REFERENCIA: PROCESO GUBERNATIVO DE CONCESIÓN Y REGISTRO DE LA PATENTE DE MODELO DE UTILIDAD: "RODILLO ACANALADO CIRCUNFERENCIALMENTE Y PERFORADO RADIALMENTE PARA MOLINO DE CAÑA DE AZÚCAR".

SOLICITANTE: FUNDICIONES UNIVERSO S.A. FUNDIVERSO.

EXPEDIENTE: 10 099033.

FIG. 1

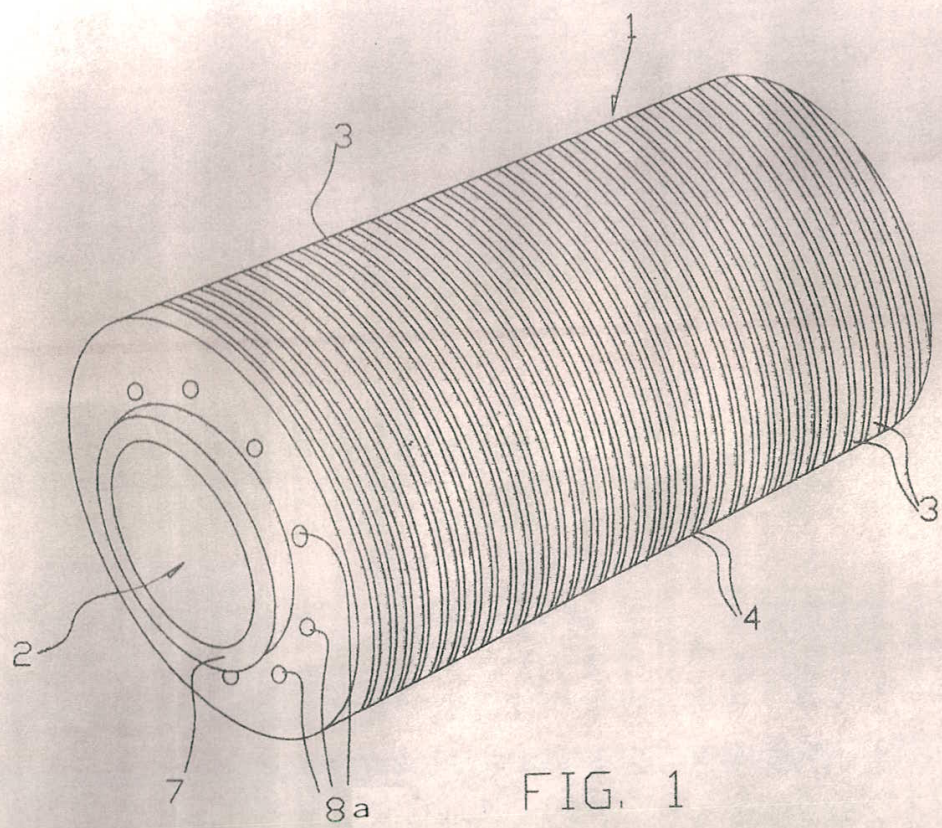
SEXTO: El Señor Examinador enuncia que en la figura 1 el número (8) se emplea en los agujeros axiales y en la figura 2 se emplea para los agujeros radiales. De acuerdo a la sugerencia del Señor Examinador estamos empleando el número (8a) para los agujeros axiales y (8b) para los agujeros radiales. Asimismo, se efectuaron las correcciones pertinentes en la descripción.

DECIMO PRIMERO: Se agregan nuevas figuras 1, 2 y 3 con las correcciones pedidas por el Señor Examinador. Se elimina la figura 6.

FIG. 3

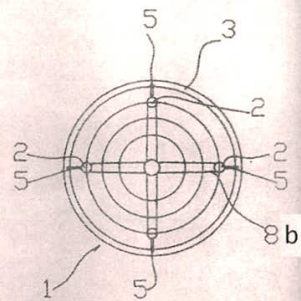
CUARTO: Indica el Señor Examinador que las boquillas (6) no se muestran en los dibujos. No es para nosotros clara la opinión del Señor Examinador, dado que en la descripción detallada de la invención se enuncia que a la pluralidad de orificios (5) de las figuras 3 y 4 se les instalan las boquillas (6) y en dicha figura 4 se relaciona la ubicación de dichas boquillas (6); luego, no nos es posible entender el requerimiento hecho. En consecuencia, agradeceremos a la Oficina nos indique más explícitamente la objeción hecha y poder atender la(s) objeción(es) que tengan.
